大飯発電所 3号炉 高経年化技術評価 審査会合における指摘／質問事項の回答

関西電力株式会社

2021年8月5日

審査会合における指摘／質問事項の一覧

＜大飯発電所3号炉 長期施設管理方針の追加案＞

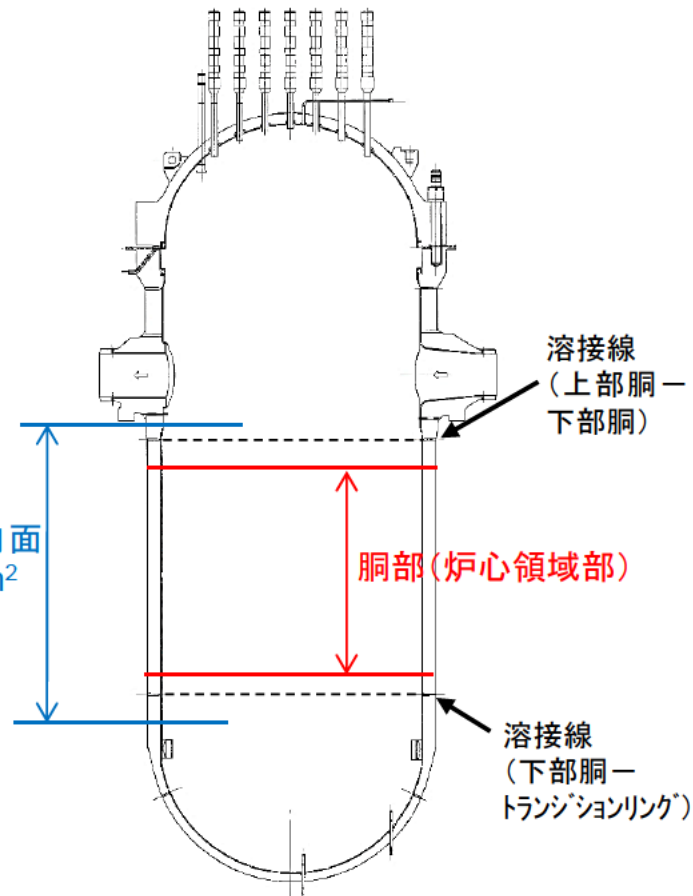
No	指摘／質問事項	回答
① (共通事項)	高経年化技術評価書本文において、「主な改善工事」として応力腐食割れ対策が記載されているが、蒸気発生器でも対策を実施しているのであれば、追記を検討すること。	本日回答
② (共通事項)	国外の運転経験・最新知見について、評価書に記載されている以外の情報収集元からの情報の動向も確認しているのであれば、その旨を説明すること。	本日回答
③ (共通事項)	大飯発電所3号炉 加圧器スプレイ配管の亀裂事象については、別の場で行っている議論も踏まえて、高経年化技術評価としての取り扱いを説明すること。	本日回答
④ (中性子照射脆化)	原子炉容器下部胴の上下の溶接部の中性子照射量が $1 \times 10^{17} \text{n/cm}^2$ を超えるのであれば、評価の内容を説明すること。	本日回答
⑤ (コンクリート構造物)	プレストレストコンクリート製原子炉格納容器のテンドンの緊張力低下について、緊張力の測定方法を説明すること。また、緊張力データの予測値、設計要求値について、どのような根拠でどのように算出されているか説明すること。	本日回答
⑥ (耐震安全性評価)	第5抽気系統配管の評価結果(応力比0.98)に対する評価の保守性について説明すること。	本日回答
⑦ (耐津波安全性評価)	潮位計(防護壁)を耐津波安全性評価対象外としている理由について、より丁寧に説明すること。	本日回答

2020年8月に確認された大飯3号炉 加圧器スプレイ配管の1次冷却材管管台との溶接部近傍内面の亀裂について、高経年化技術評価上の取り扱いは以下の通り。

- 本事象は、調査の結果、「過大な溶接入熱」と「形状による影響」が重畳したことで表層近傍において特異な硬化が生じ、この特異な硬化が亀裂の発生に寄与したと推定された。亀裂は溶接熱影響部で粒界に沿って進展しており、粒界型応力腐食割れで進展したものと判断している。
- 一方、国内外のPWRプラントにおいて類似の事例は確認されておらず、大飯3、4号炉等において同様の事象発生の可能性があると推定された部位全てに対し追加検査が行われたが、亀裂は認められていない。これらの状況から、亀裂の発生は「過大な溶接入熱」と「形状による影響」が重畳した特異な事象であったと考えられる。
- 亀裂発生部位については、第18回定期検査にて取替えを行い、取替えに際しては初層入熱量が過大とならない全層Tig溶接を採用しているため、今後同様の事象が発生する可能性は小さい。
- 当該部の亀裂は特異な事象と判断され、今後も機能の維持は可能であることから、高経年化対策上着目すべき経年劣化事象ではない。
- なお、大飯3号炉で発生した事象は特異であるが、メカニズムが全て明らかになっていないことから、類似性の高い箇所に対しては第21回定期検査までの間、毎回検査を実施することとしている。また、第22回定期検査以降については、今後の知見拡充結果を踏まえて、対象・頻度を検討し供用期間中検査計画に反映を行う。

評価書の補正により、上記内容を反映するとともに、長期施設管理方針を追加する。
(次ページ以降で説明)

しかしながら、大飯3号炉は事象発生プラントであり、今後の知見拡充結果を踏まえて対応することを明確にしておく観点から、高経年化対策上着目すべき経年劣化事象ではないものの、以下の通り、長期施設管理方針に追加して管理することとする。

No	施設管理の項目	実施時期※1
3	ステンレス鋼配管溶接部の施工条件に起因する内面からの粒界割れについて、2020年8月に確認された「大飯発電所3号炉 加圧器スプレイ配管溶接部における有意な指示」を踏まえて実施する知見拡充結果に基づき、第21保全サイクルまで継続して実施する類似性の高い箇所に対する検査の結果も踏まえて、第22保全サイクル以降の検査対象及び頻度を検討し、供用期間中検査計画に反映を行う。	中長期

図1 テナンドン配置概要図※(一部加筆)

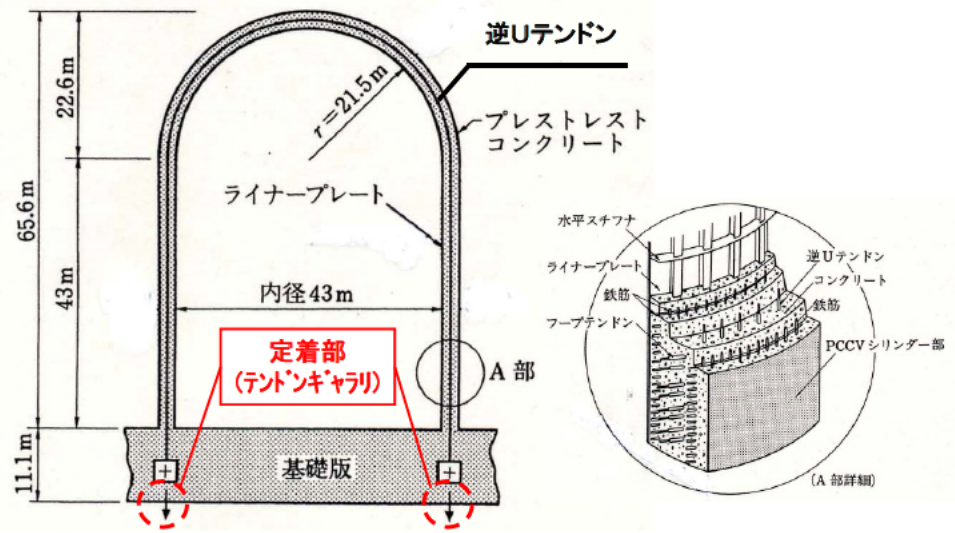
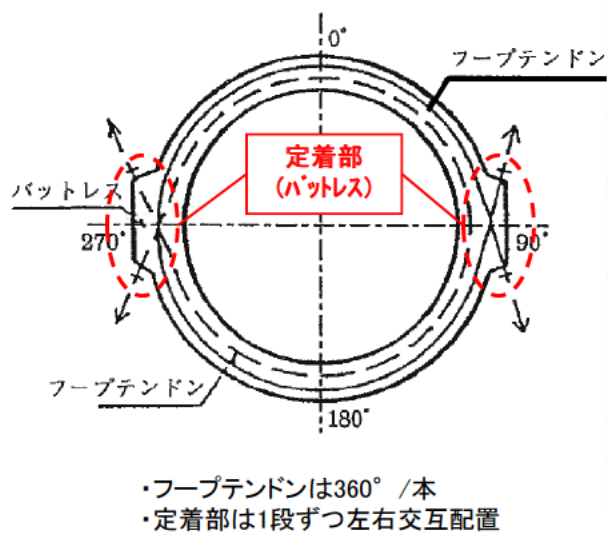
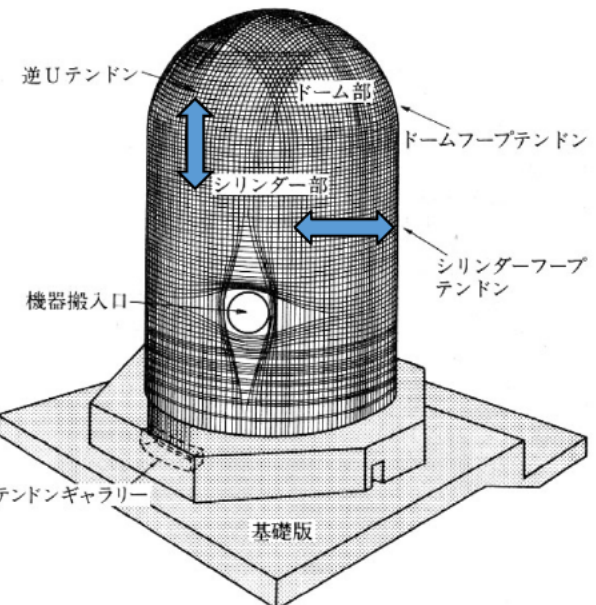
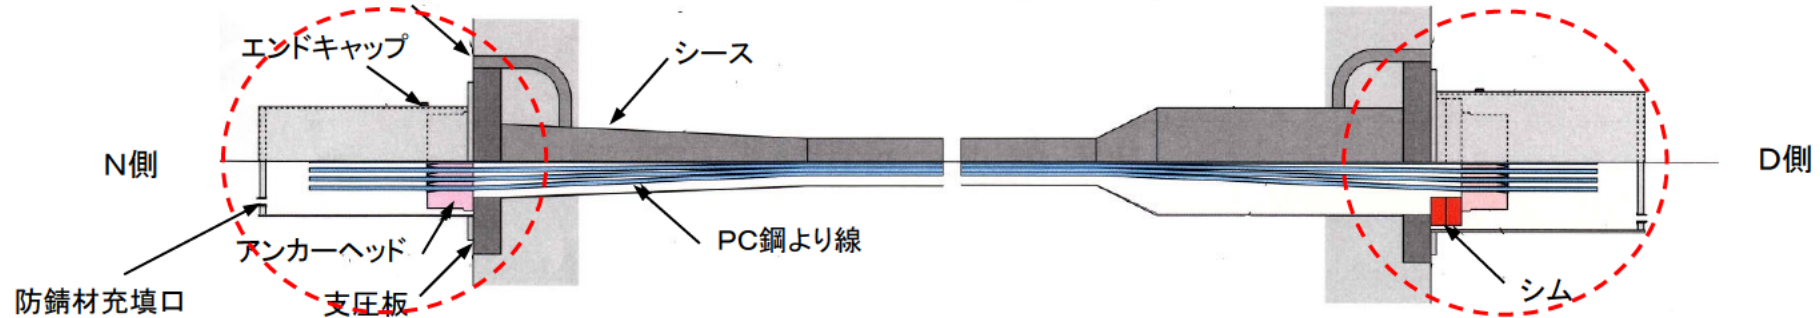
⑤ PCCVテナンドンの緊張力測定および緊張力予測評価について

- ・テナンドン(PC鋼より線で構成)とは、PCCVの耐圧性能を確保するため、コンクリートに常時緊張力を導入するための緊張材(コンクリート内に埋設された、防せい剤が充填されたシース内に設置)
- ・供用期間中検査にて目視点検および緊張力検査を行うことにより緊張力の低下が検知可能

図5 定着部 リフトオフ荷重測定時概要図※(和訳のうえ一部加筆)

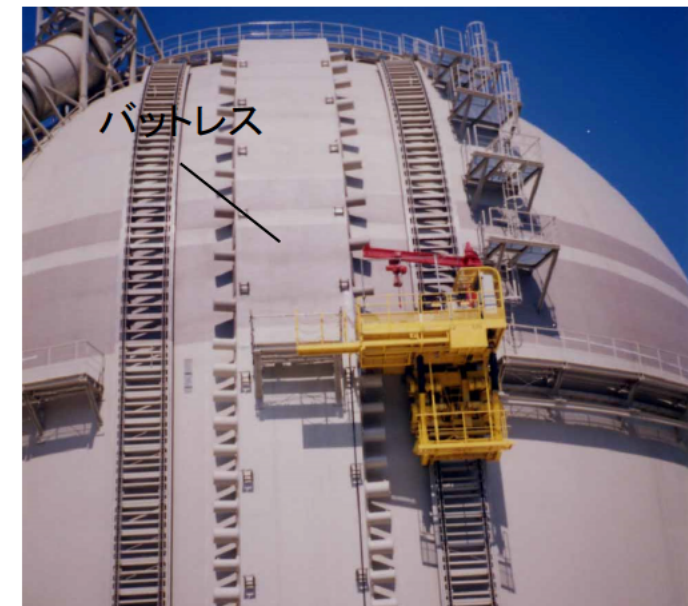
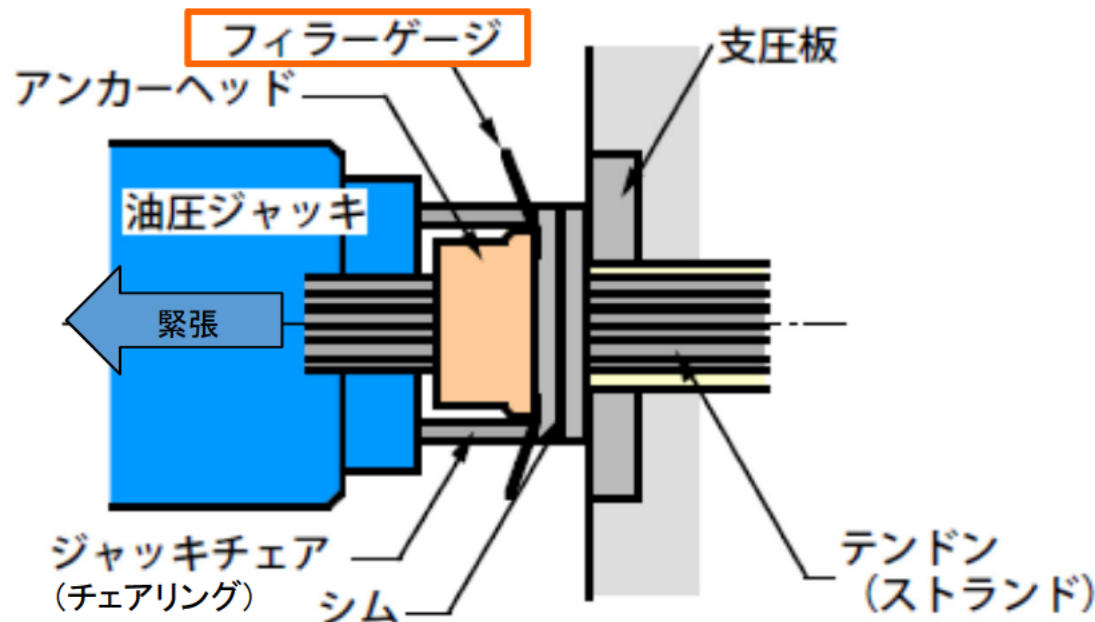
⑤ PCCVテンダンの緊張力測定および緊張力予測評価について

定着部での測定板(フィラーゲージ)抜取法によりリフトオフ荷重を測定

- ①エンドキャップを取り外し、防せい剤を除去する
- ②油圧ジャッキを取り付ける
- ③測定板(フィラーゲージ: 薄い金属片)をアンカーヘッドと支圧板(またはシム)の間に左右挿入する(測定板が挿入可能になるまでジャッキで荷重を上げ(テンドン緊張)、挿入後除荷)
- ④ジャッキで荷重を上げていき(テンドン緊張)、測定板(フィラーゲージ)が抜けたときの荷重(リフトオフ荷重)を測定する
- ⑤上記測定を3回行い、3回の測定荷重の平均値をリフトオフ荷重とする
- ⑥測定後、油圧ジャッキを取り外し、エンドキャップを取り付け、防せい剤を注入する

図6 プレストレス損失 計算イメージ

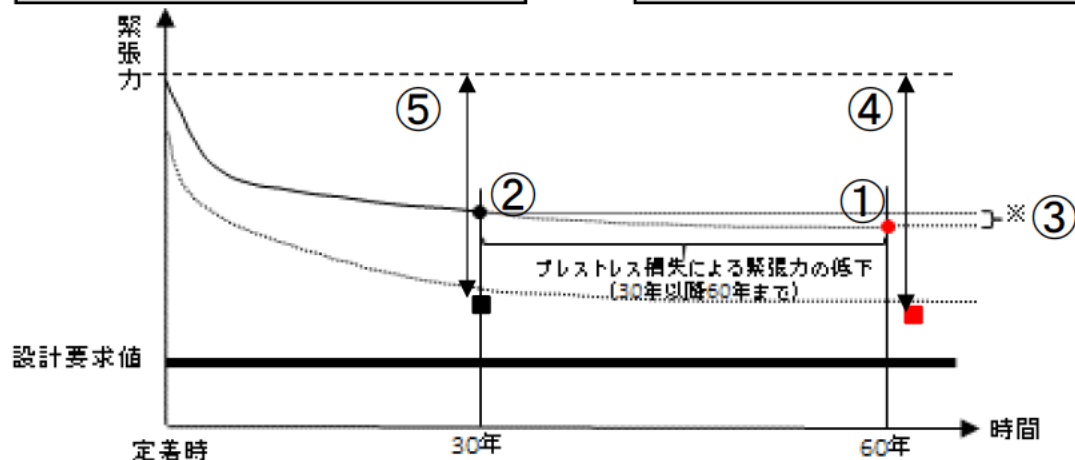
⑤ PCCVテンダンの緊張力測定および緊張力予測評価について

テンダンの緊張力予測評価

運転開始後60年経過時点の緊張力予測値を、30年目供用期間中検査における緊張力測定値より30年以降60年までのプレストレス損失※1を減じて算定し、設計要求値と比較する。

設計要求値は、第1回工事計画認可申請資料に基づき、 tendon 定着部の定着完了後の緊張力に経年による緊張力の損失を予め考慮したものとして設定

表1 tendon 定着部緊張力の設計要求値および緊張力予測値の比較

設計要求値				緊張力予測値		
	(1) 定着完了後の緊張力(kg/mm ²)	(2) 緊張力の損失(kg/mm ²)	(3) tendon 断面積 (mm ² /本)	((1)-(2)) × (3) 設計要求値(MN)	②測定値※3 (MN)	③プレストレス損失 (MN)	①緊張力予測値※4 (MN)
フープ	122.8	22	5429.05	5.36	6.16	0.028	6.13
逆U	125.3	19	5429.05	5.66	6.44	0.025	6.42

FEM(板厚:tsr)モデルと評価結果

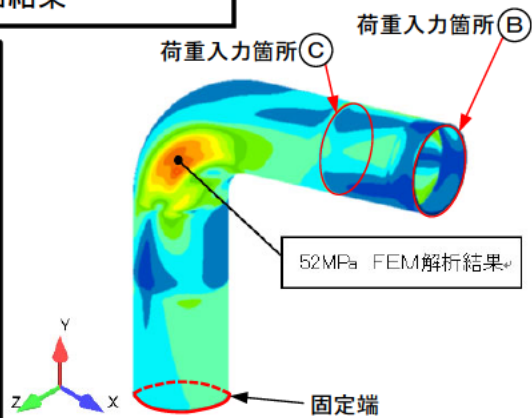
⑤ 第5抽気系統配管の評価の保守性(1/3)

第5抽気系統配管エルボ部の一次応力評価結果の応力比が「0.98」となっているが、応力比は「発生応力／許容応力」で示される。発生応力を算出するための評価手法に保守性をもたせることで、算出される発生応力は実際に生じる応力より安全側に大きく算出される。

3次元はりモデル評価においては、当該エルボ部に保守的な応力集中係数※を乗じて評価を実施しているが、当該エルボ部を、必要最小肉厚 t_{sr} まで周軸一様減肉させた状態でFEMモデル化し、詳細評価を実施することで3次元はりモデル評価方法の有する保守性を確認する。

発生応力 (MPa)			許容応力 (MPa)
内圧	自重+地震 (FEMにより算出)	合計	
14	52	66	175

についての保守性を具体的に示すため、各観点からの保守性を裕度(応力比の逆数)として算出し、それぞれに相応の保守性を有していることを確認した。

発生応力 (MPa)	許容応力 (MPa)	応力比 (発生応力/許容応力)	裕度 (許容応力/発生応力)	各観点からの裕度
3次元はりモデル評価 (応力集中係数考慮、板厚: t_{sr} ※1)	171	175	0.98	1.02	—
FEMモデル評価 (板厚: t_{sr} ※1)	66	175	0.38	2.65	「1.」の観点の裕度(2.65/1.02) 2.60
FEMモデル評価 (板厚:60年時点の予測厚さ※2)	36	175	0.21	4.86	「2.」の観点の裕度(4.86/2.65) 1.83

FEM(板厚:60年時点の予測厚さ)モデルと評価結果

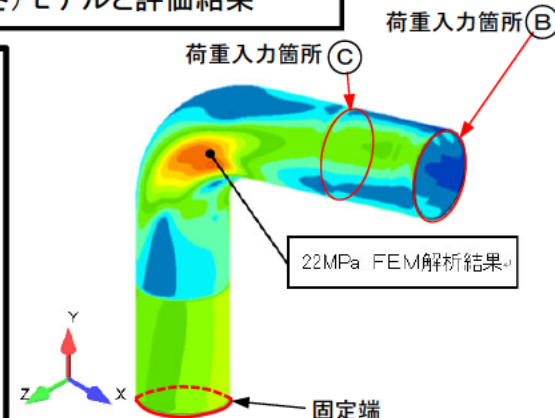
「1.」条件に加え、当該エルボ部肉厚が、肉厚計測結果から得られている実肉厚と減肉率をもとに運転開始後60年時点の肉厚を予測したところ t_{sr} に達しないことから、60年時点の予測肉厚まで周軸方向一様に減肉したと仮定したFEMモデルを作成し、「1.」と同様に発生応力を算出することで、 t_{sr} までの減肉を仮定することによる評価モデルの有する保守性を確認する。

発生応力 (MPa)			許容応力 (MPa)
内圧*	自重+地震 (FEMにより算出)	合計	
14	22	36	175

*内圧による発生応力は安全側にtsrによる応力とした

⑥ 潮位計(防護壁)を耐津波安全性評価対象外としている理由

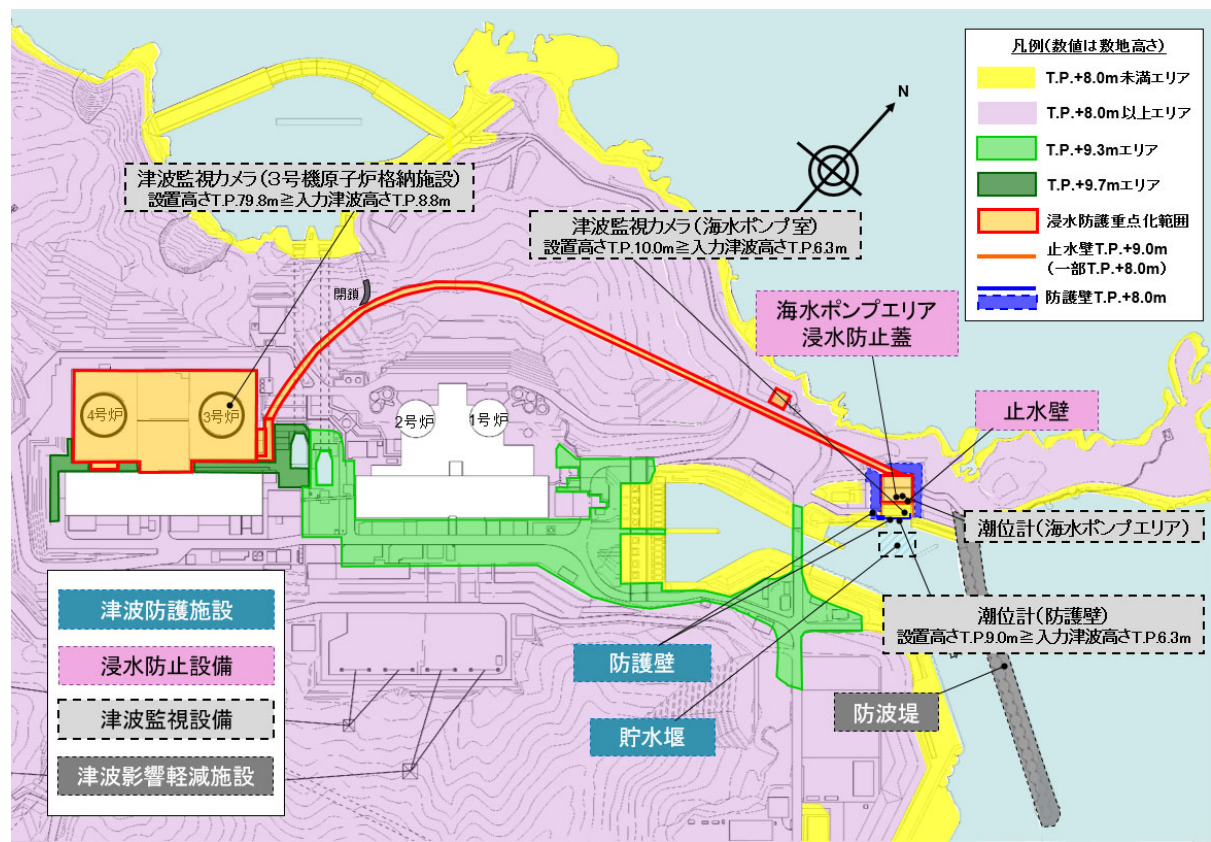
No	指摘／質問事項	回答
① (共通事項)	高経年化技術評価書本文において、「主な改善工事」として応力腐食割れ対策が記載されているが、蒸気発生器でも対策を実施しているのであれば、追記を検討すること。	本日回答
② (共通事項)	国外の運転経験・最新知見について、評価書に記載されている以外の情報収集元からの情報の動向も確認しているのであれば、その旨を説明すること。	本日回答
③ (共通事項)	大飯発電所3号炉 加圧器スプレイ配管の亀裂事象については、別の場で行っている議論も踏まえて、高経年化技術評価としての取り扱いを説明すること。	本日回答
④ (中性子照射脆化)	原子炉容器下部胴の上下の溶接部の中性子照射量が $1 \times 10^{17} \text{n/cm}^2$ を超えるのであれば、評価の内容を説明すること。	本日回答
⑤ (コンクリート構造物)	プレストレストコンクリート製原子炉格納容器のテンドンの緊張力低下について、緊張力の測定方法を説明すること。また、緊張力データの予測値、設計要求値について、どのような根拠でどのように算出されているか説明すること。	本日回答
⑥ (耐震安全性評価)	第5抽気系統配管の評価結果(応力比0.98)に対する評価の保守性について説明すること。	本日回答
⑦ (耐津波安全性評価)	潮位計(防護壁)を耐津波安全性評価対象外としている理由について、より丁寧に説明すること。	本日回答

- 潮位計(防護壁)の設置高さ(T.P. 9.0m)が入力津波高さ(T.P.6.3m)以上であるため、浸水や波力の影響を受けることはない。
- また、潮位計(防護壁)は、漂流物の影響を受けた場合も以下のとおり機能補完可能な設計としている。

〔 下降側：潮位計(海水ポンプエリア)の潮位測定による津波の傾向監視
 上昇側：津波監視カメラ(海水ポンプ室)で顕著な上昇側の潮位の状況監視 〕

以上より、潮位計(防護壁)は耐津波安全性評価対象外としている(工事計画認可申請書においても理由で「津波防護に係る浸水防護設備の強度計算」の対象外としている)。
